RESOLUCIÓN No.

POR MEDIO DE LA CUAL SE OTORGA UN PERMISO DE VERTIMIENTOS Y SE ADOPTAN OTRAS DETERMINACIONES

- Que mediante auto de trámite se declaró reunida la información para decidir, frente al trámite ambiental del **PERMISO DE VERTIMIENTOS**, solicitado por al señor **DAIRO ALEJANDRO TAMAYO CRUZ**, identificado con cédula de ciudadanía número 8.105.236, en beneficio del predio denominado "**PROYECTO BODEGA ROMERAL**" identificado con FMI 020-8230 ubicado en la vereda Romeral del municipio de Guarne (Antioquia), para el sistema de tratamiento de aguas residuales domésticas (STARD)

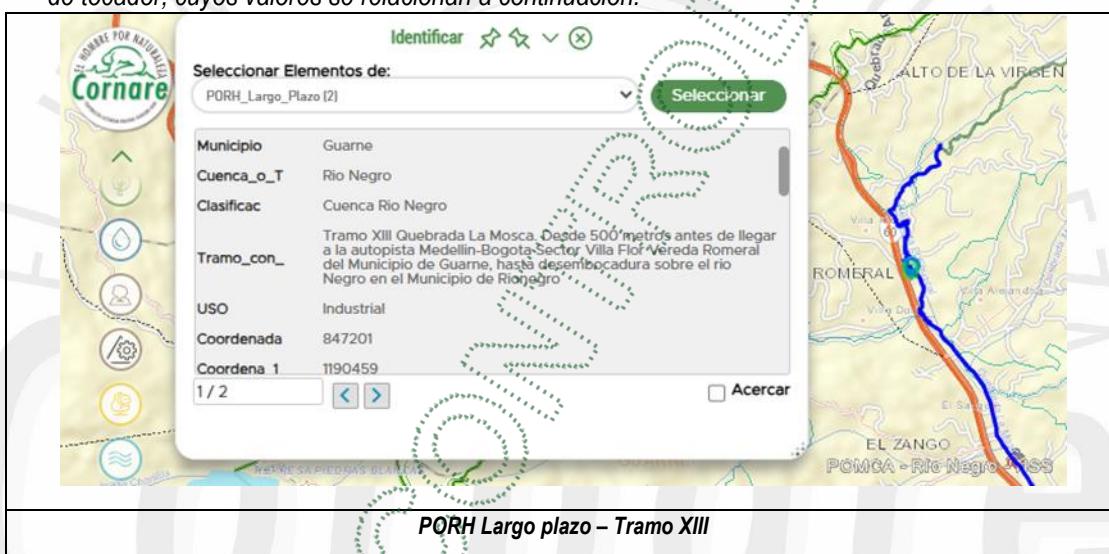
- El proyecto no presenta restricciones ambientales que impidan el desarrollo de la actividad, ya que el 100% pertenece a Áreas Agrosilvopastoriles, para el predio con FMI: 020-8230.

Objetivos de calidad PORH – Tramo XIII.

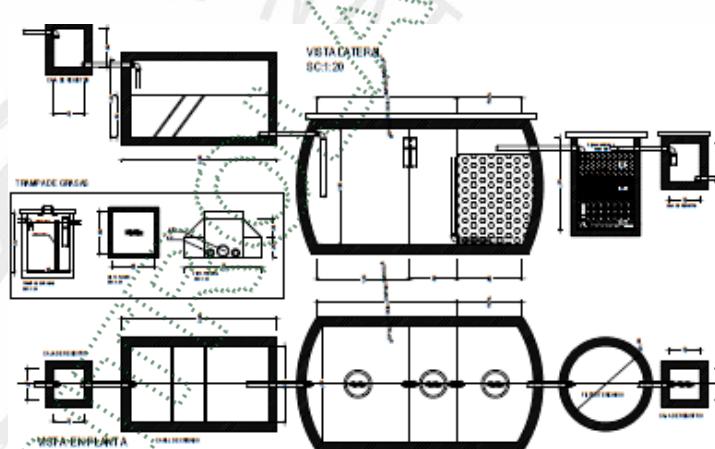
El Río Negro, tramo XIII. Posee una adecuada oferta para recibir el vertimiento tratado, sin alteraciones en los parámetros evaluados OD, DBO, SST y nutrientes. Sin embargo, es pertinente señalar que la concentración en el vertimiento no deberá superar los límites para descargas domésticas, establecidos en el artículo 8 de la Resolución N°0631 de 2015. Además, la concentración esperada aguas abajo en la fuente receptora deberá cumplir los objetivos de calidad asociados a esa fuente hídrica establecidos en la Resolución N°112-5304 del 26 de octubre de 2016, lo cual será objeto de control y seguimiento por parte de la Corporación.
